Bebauungsplan

„Hinter der Mauer

II. Teilabschnitt – 3. Änderung“

3. Änderung des Bebauungsplanes "HINTER DER MAUER, Teilbereich II"

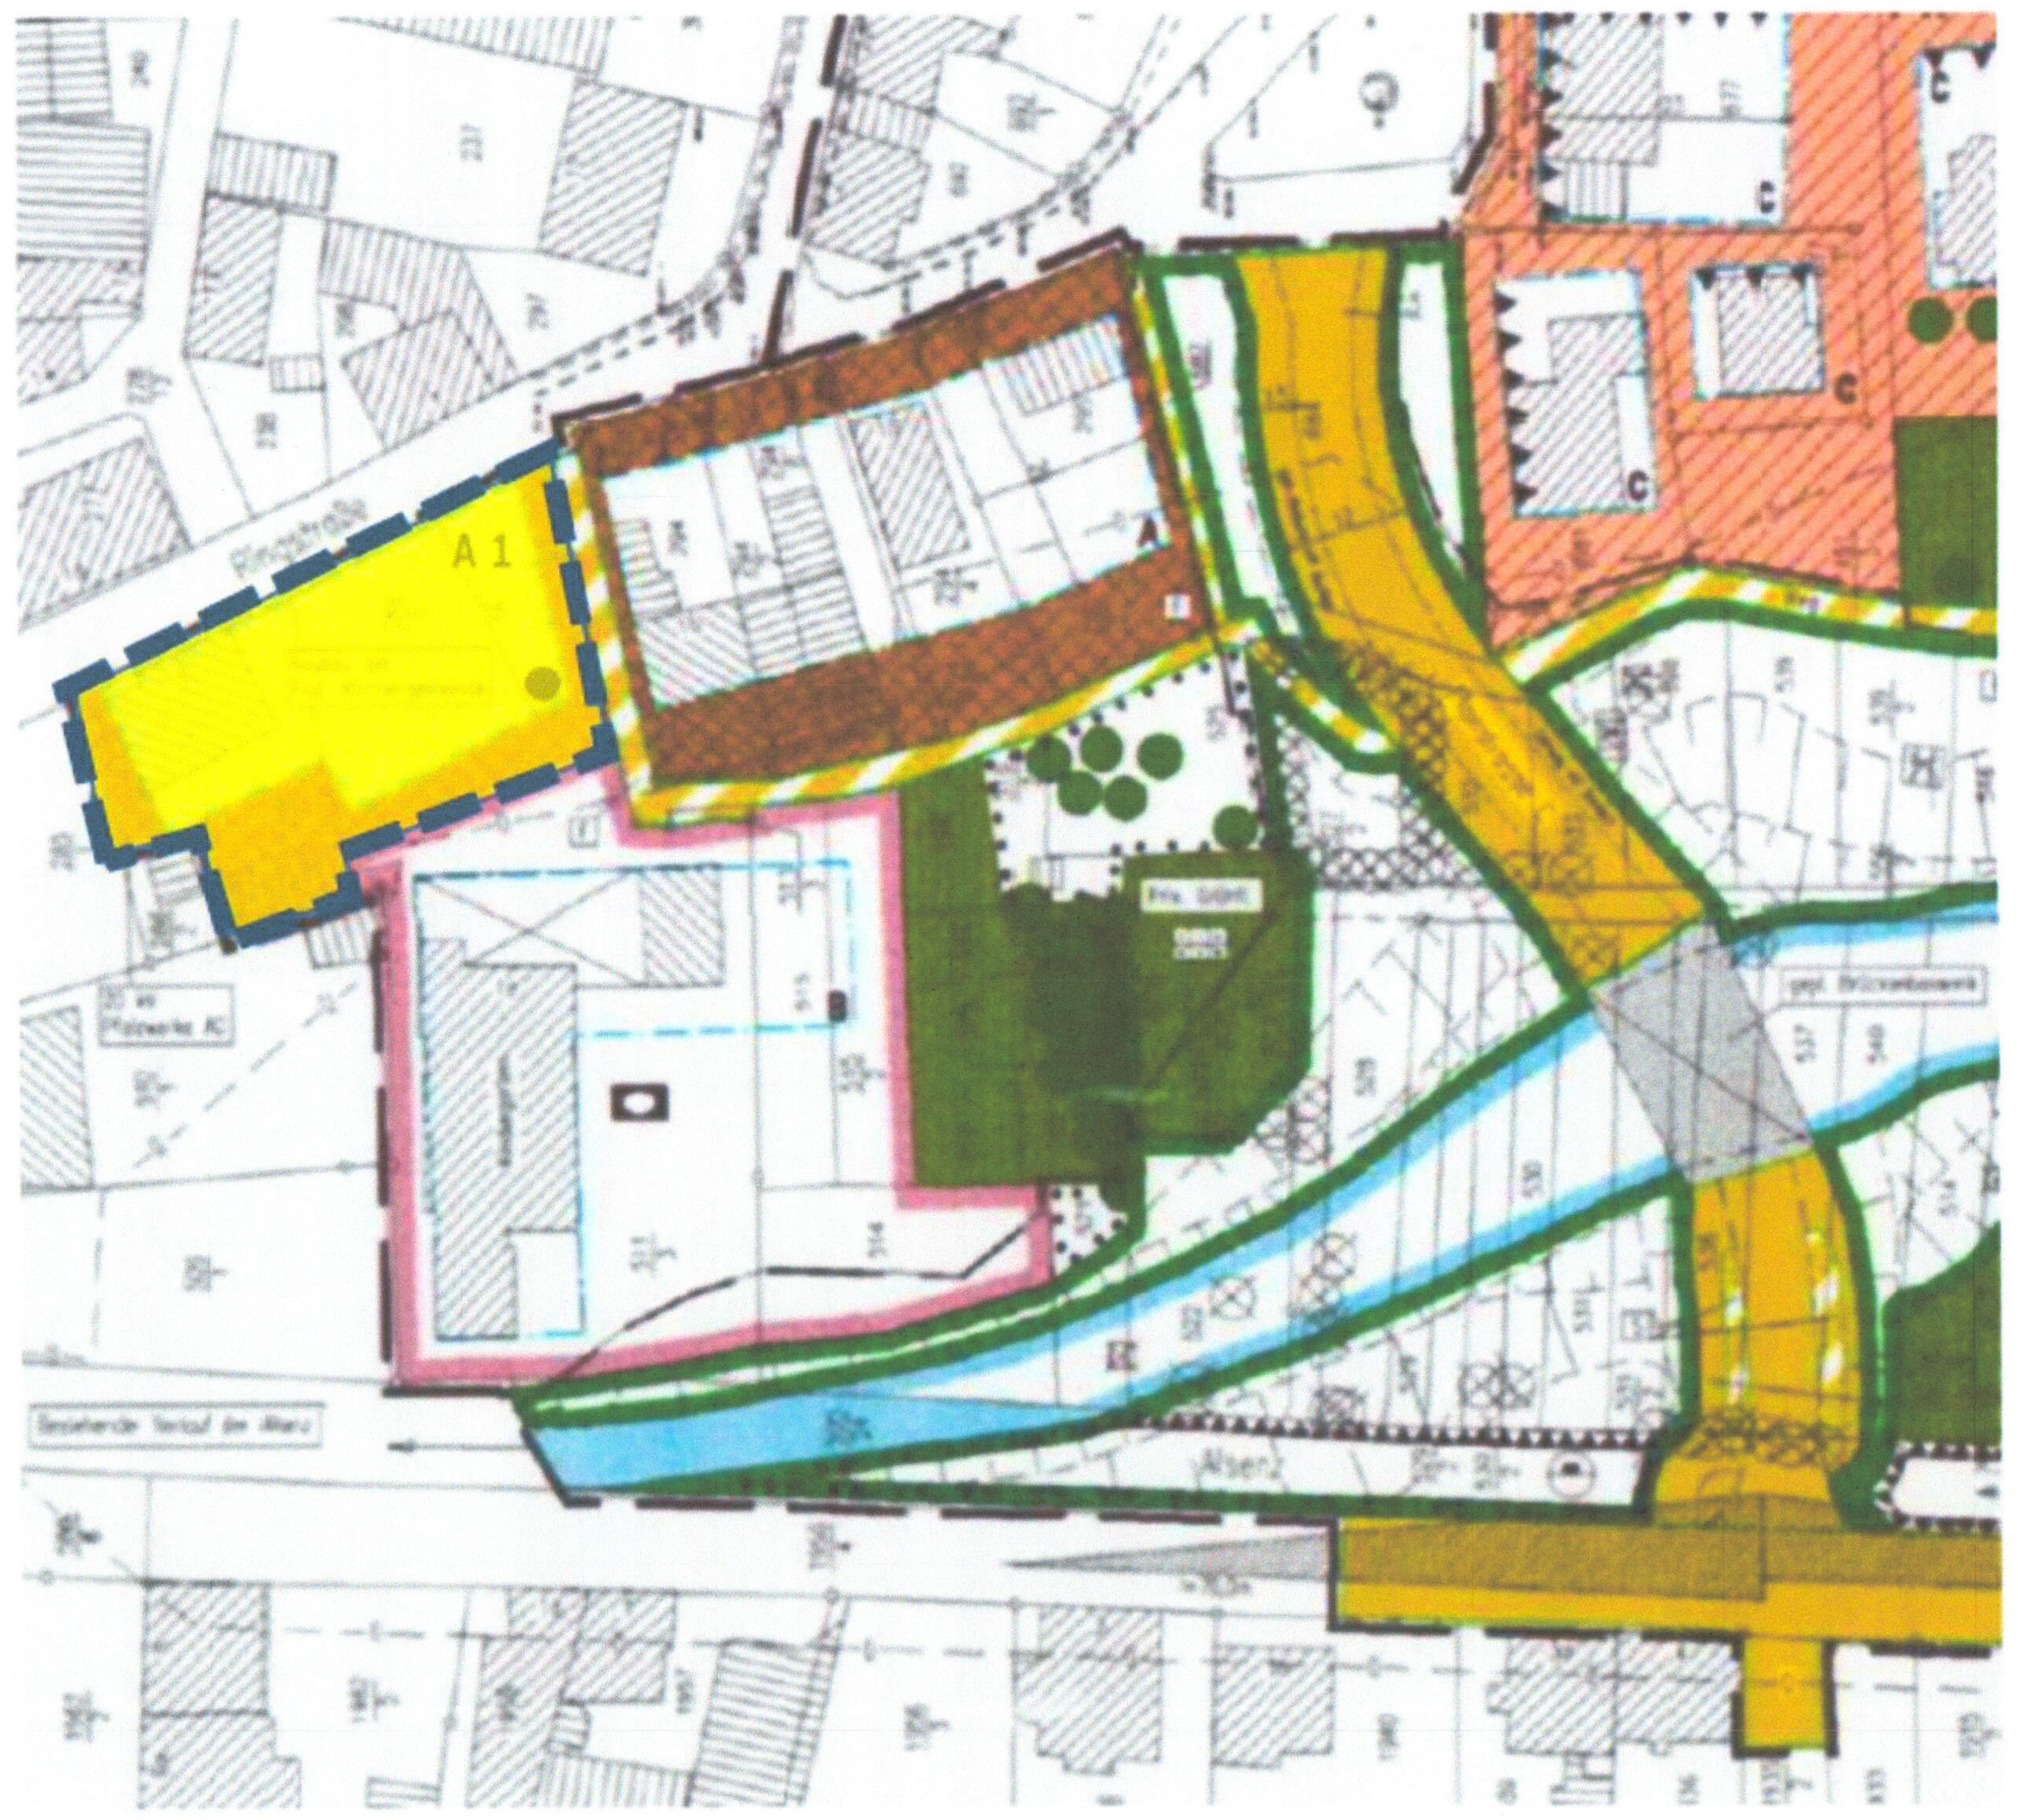
Der Teilbereich A wird mit der 3. Änderung des B-Planes "Hinter der Mauer, Teilbereich II" in Teilbereich A und Teilbereich A1 unterteilt. Bei Teilbereich A1 wird die zul. Geschosszahl von II auf IV erhöht und die max. Traufhöhe festgelegt. Teilbereich A bleibt unverändert.

TEILBEREICH A	
MI	II
GRZ 0,6	GFZ 1,2
O	SD, WD, PD 10° - 45°

TEILBEREICH A1	
MI	IV
GRZ 0,6	GFZ 1,2
O	SD, WD, PD 10° - 45°
max. Traufhöhe : 10.30m von Straßenniveau

Geltungsbereich des Bebauungsplanes
„Hinter der Mauer", 2. Bauabschnitt
der Stadt Rockenhausen
mit Darstellung Geltungsbereich 3. Änderung

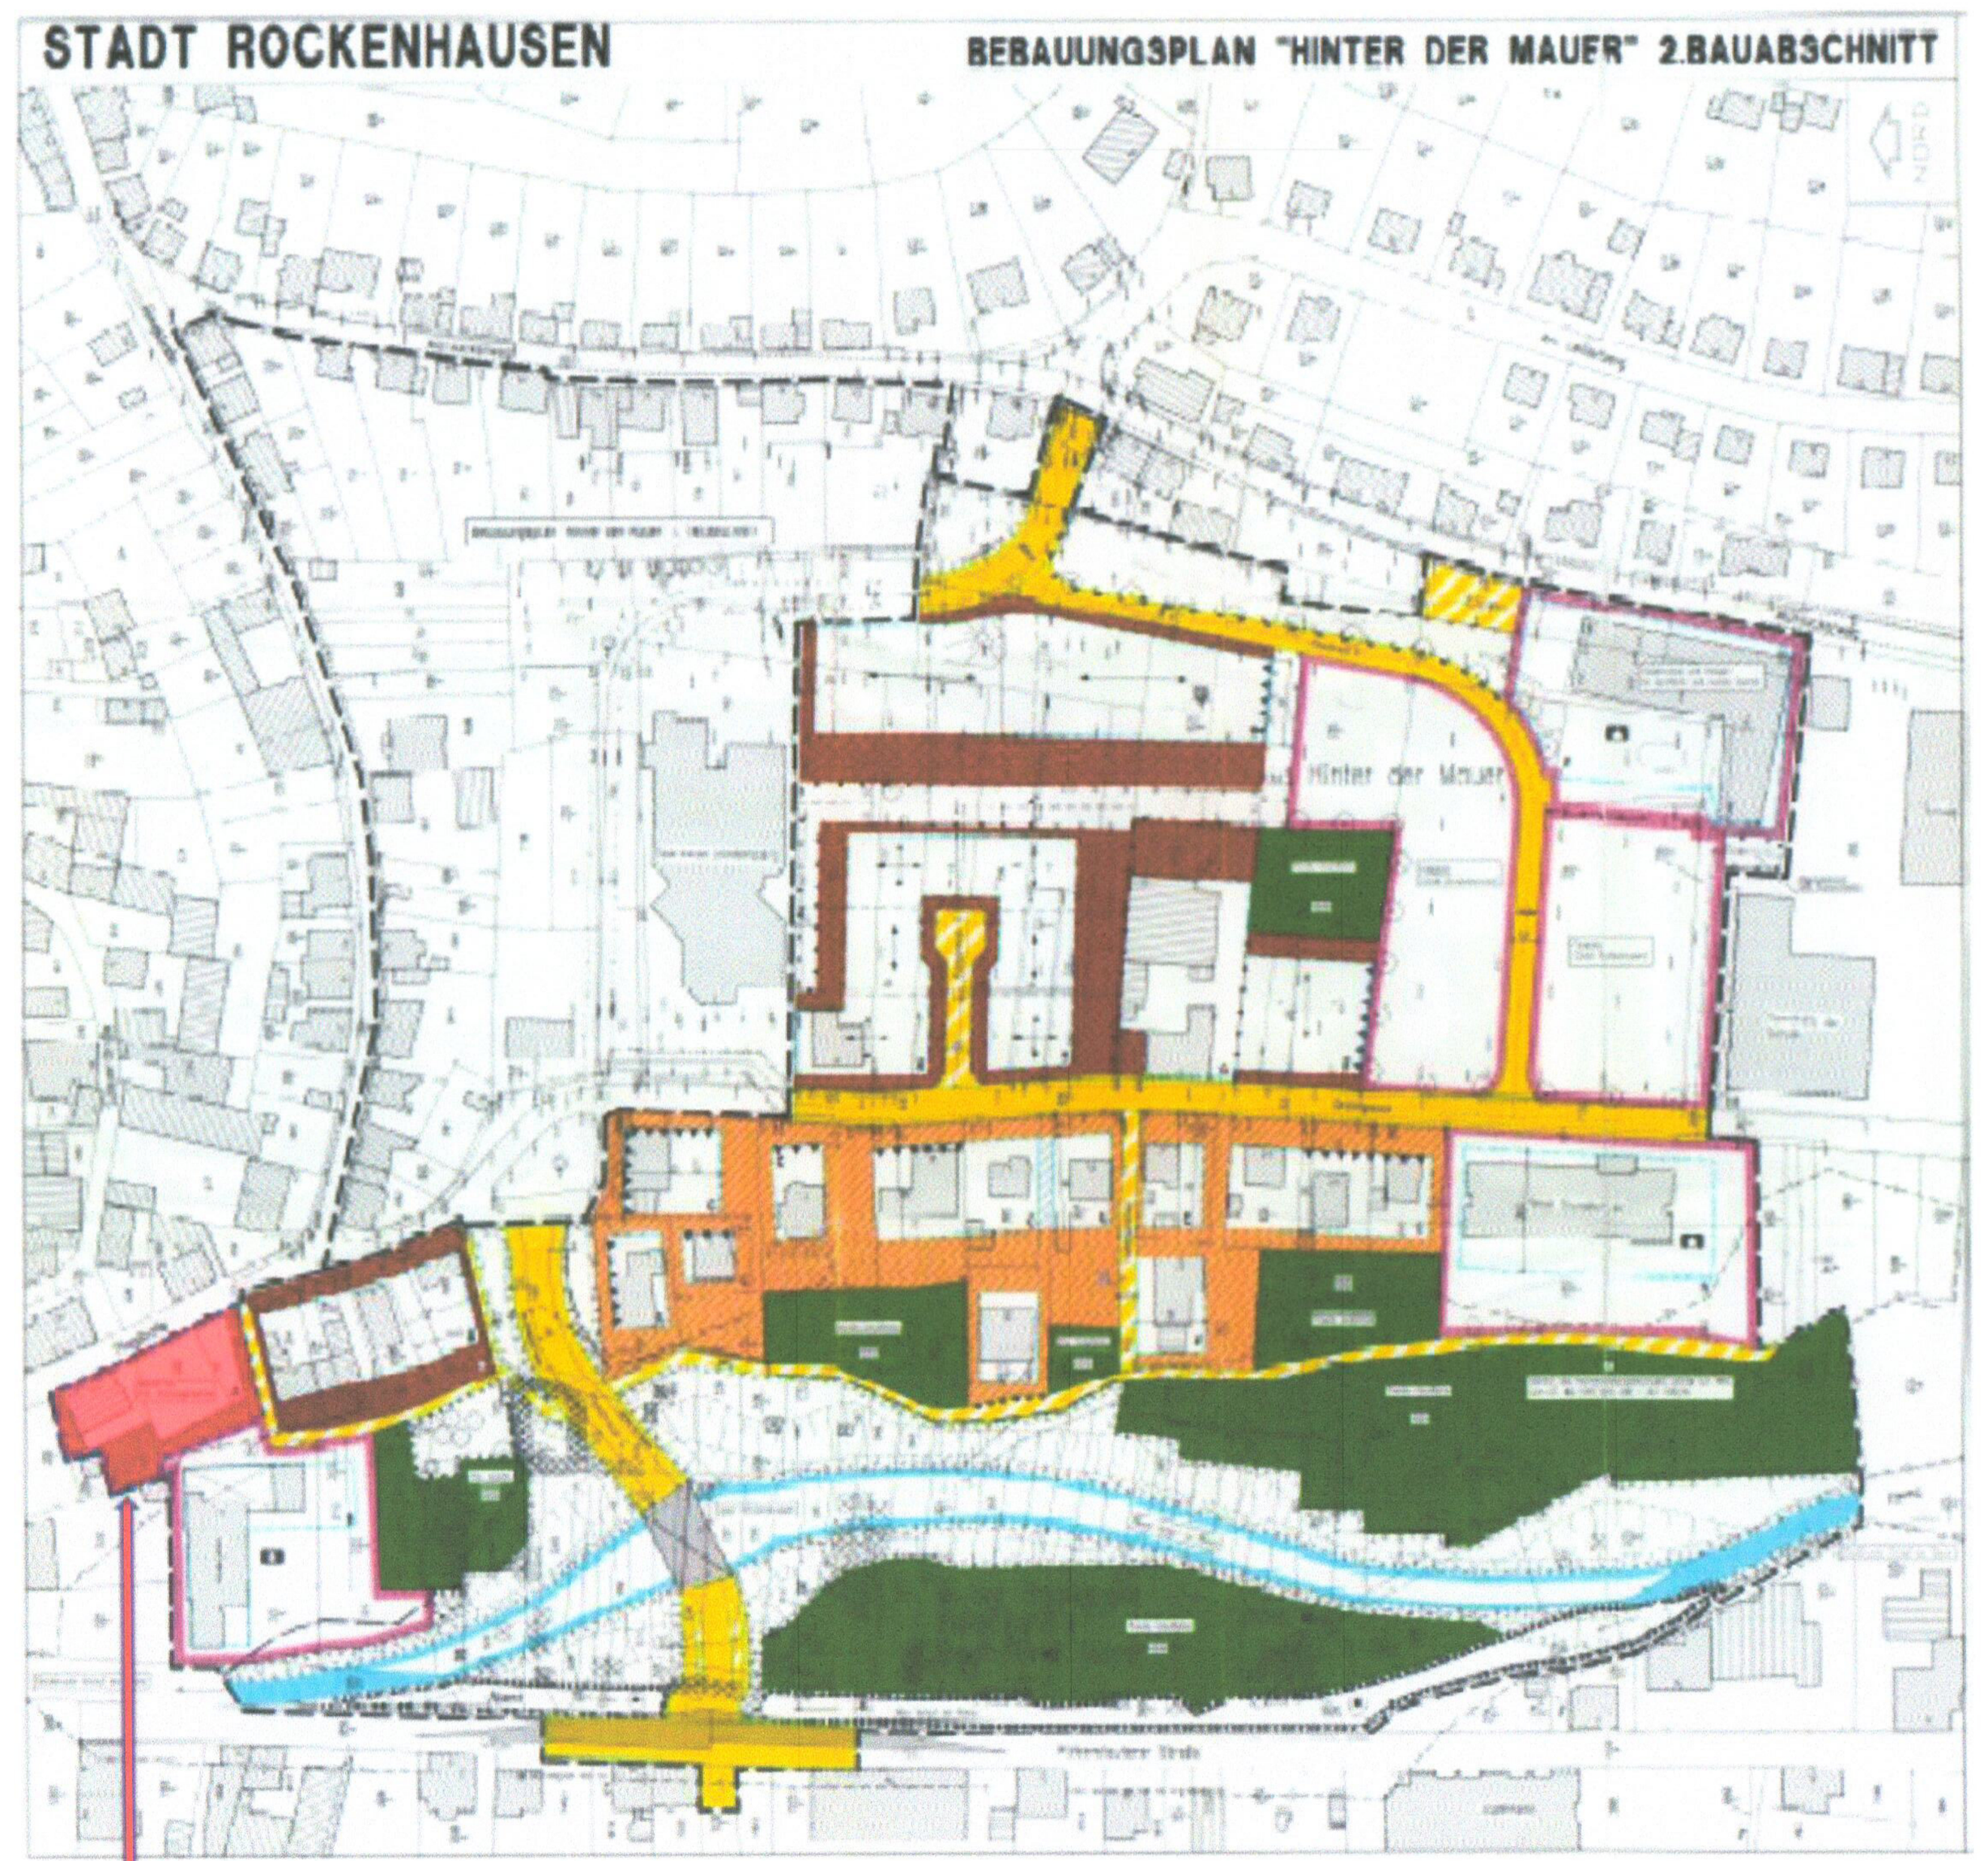
Geltungsbereich 3. Änderung
